合肥澳德力油墨有限公司

安全现状评价报告

(审定稿)

修 改 说 明

（4）已换金属管，安装防静电措施

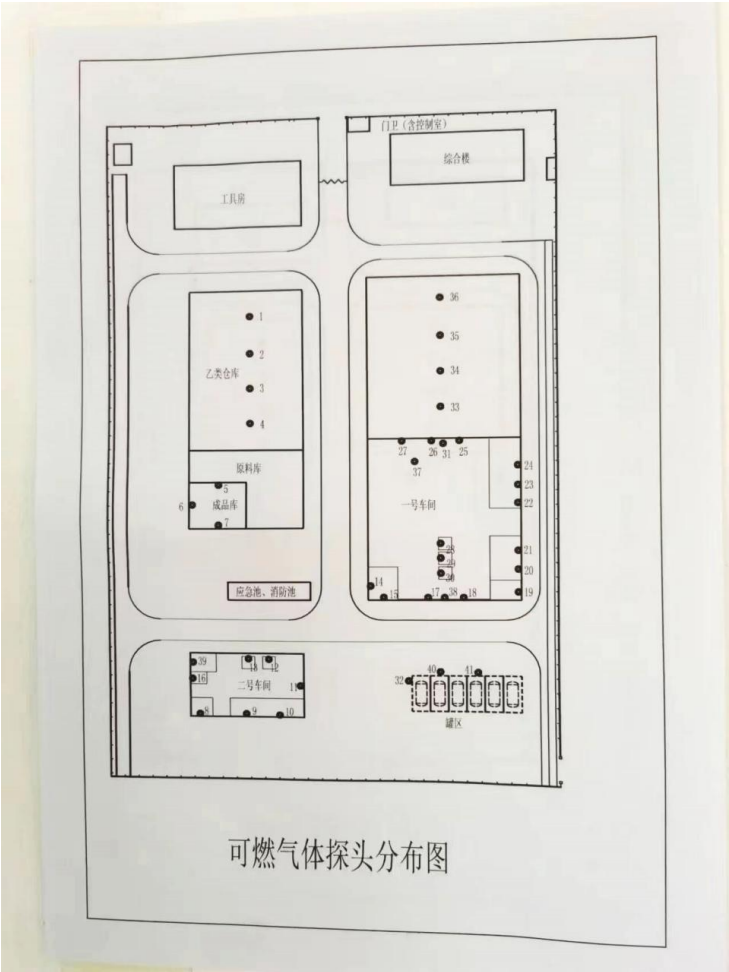
1. 停用车间、仓库、工具间等有物料存放。
2. 生产车间内拉缸数量与评价报告不符。
3. 拉缸改变移动方式，采用液压推车缺少安全措施。
4. 车间有代号的物料，安全特性缺失。
5. 抽料系统有一处采用塑料管，未见防静电设施。
6. 仓库内存放金铜粉与产品方案不一致。
7. 可燃气体报警接入点位与分布图不一致，显示甲烷测定值为 41%LEL，现场未报警。
8. 生产车间一异丙醇个别采用塑料吨桶装，存放区域无防泄漏流散措施；拉缸尾气采用塑料管道。
9. 自动化控制系统应升级改造，实现罐区自动切断和控
